改善箇所説明図②

基準不適合発生箇所

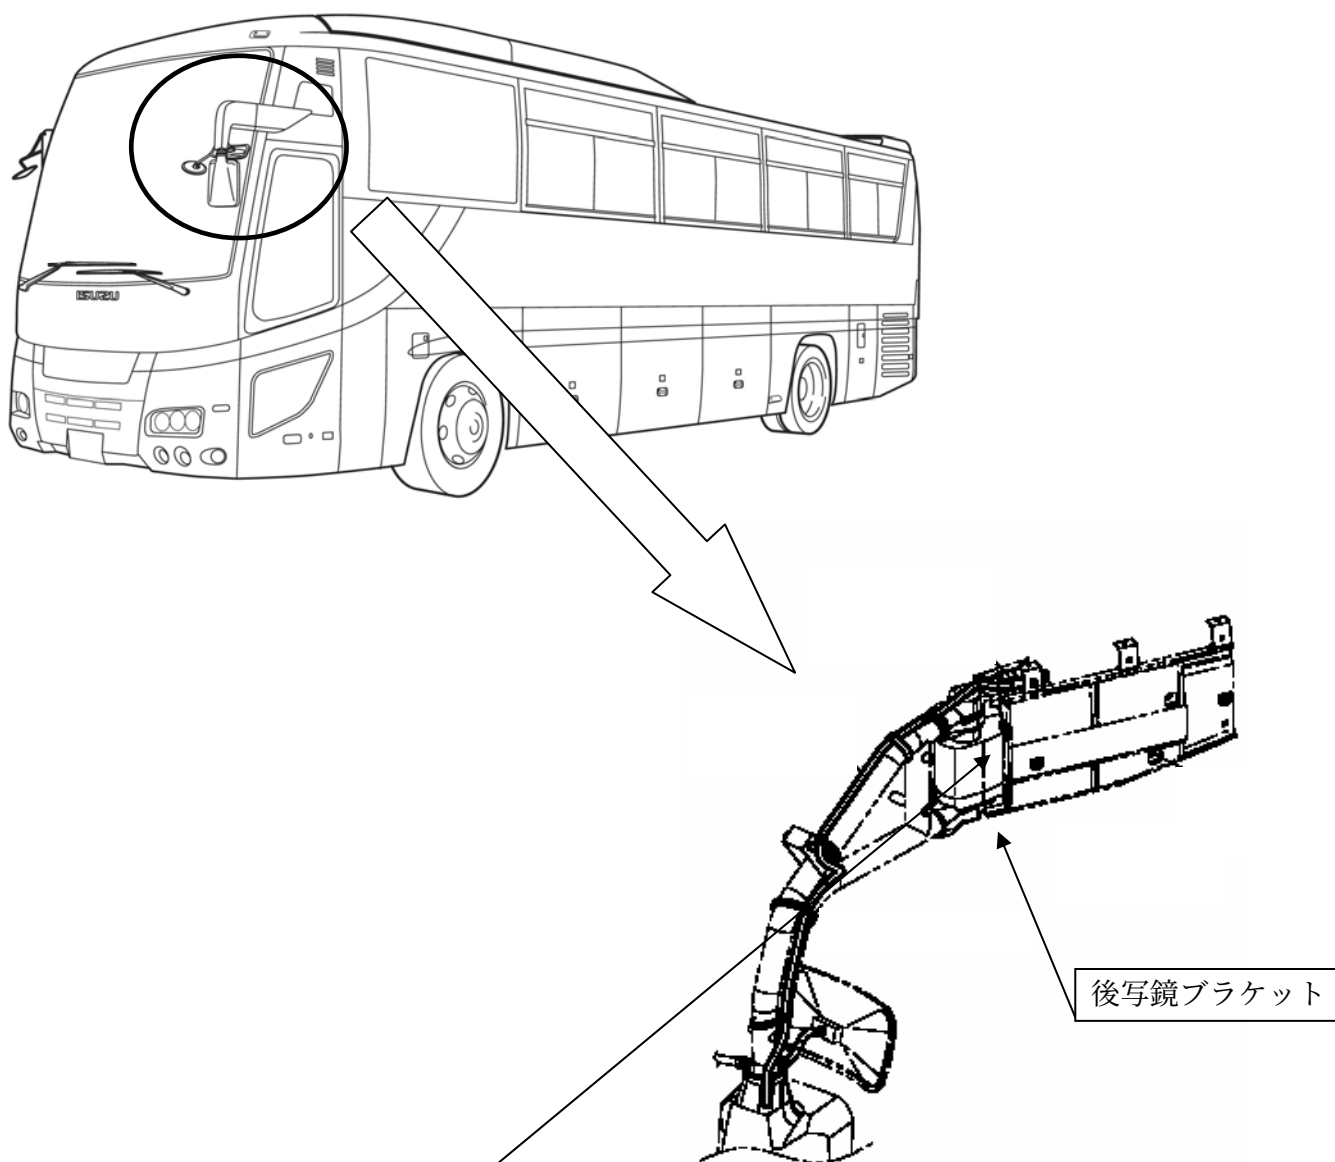
左側後写鏡を取り付けるステーのブラケットの形状が不適切なため、車体側のブラケットとの間に隙間が生じて、ボルトを締め付けた際にステー側のブラケットに亀裂が発生するものがある。そのため、そのままの状態で使用を続けると、最悪の場合、当該後写鏡が脱落するおそれがある。

改善の内容: 全車両、左側後写鏡ブラケットを対策品と交換する。

識別: 乗降口の車両番号プレート左上に黄色ペイントを塗布する。
